SI 2127

CABO ADAPTADOR 4.07360.53.0

**PARA SUBSTITUIR AS VERSÕES ANTERIORES
POR SENSORES DE CONTRAPRESSÃO DE GASES DE ESCAPE ATUAIS**

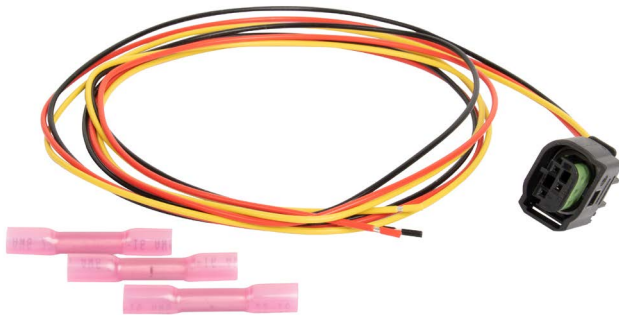
O sensor de contrapressão de gases de escape com o nº de ref. 22 36 517 19R já não está disponível para fornecimento. Este sensor foi usado em motores da Renault. Os motores afetados foram montados parcialmente também na Mercedes-Benz, Nissan e Dacia (ver tabela no verso). O sensor de contrapressão de gases de escape foi substituído do lado de OE por um sensor com outra ficha de conexão. Quando esse sensor antigo, não mais disponível para fornecimento, falhar, é necessário remover o plugue original e substituir por um plugue adequado.

Para facilitar a substituição, a motorservice disponibiliza o cabo adaptador 4.07360.53.0. Com a ajuda dele, o sensor de contrapressão de gases de escape, não mais disponível para fornecimento, pode ser substituído sem problemas pelo modelo adequado 7.12061.00.0 da Pierburg.

Medida de conversão

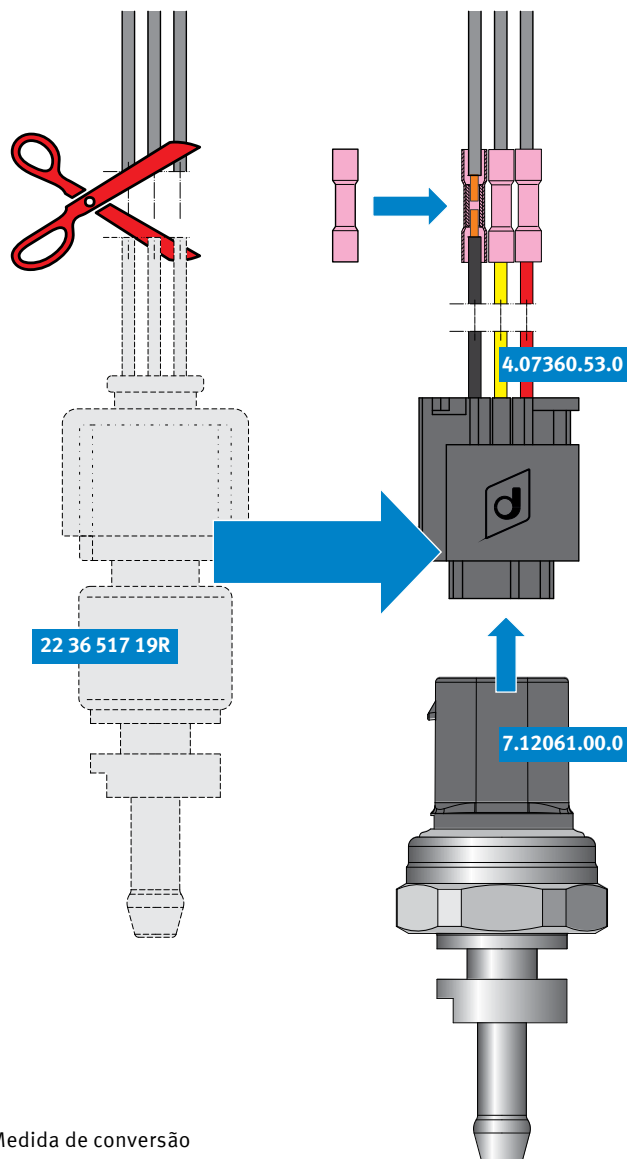
MEDIDA DE CONVERSÃO

- Cortar o sensor antigo 223651719R junto ao plugue antigo.
- Conectar o cabo adaptador 4.07360.53.0 com a ajuda dos conectores retráteis. Prestar atenção à ocupação de pinos.

- 01 Massa (vermelho)
- 02 Saída de sinal (amarelo)
- 03 Tensão de alimentação (preto)
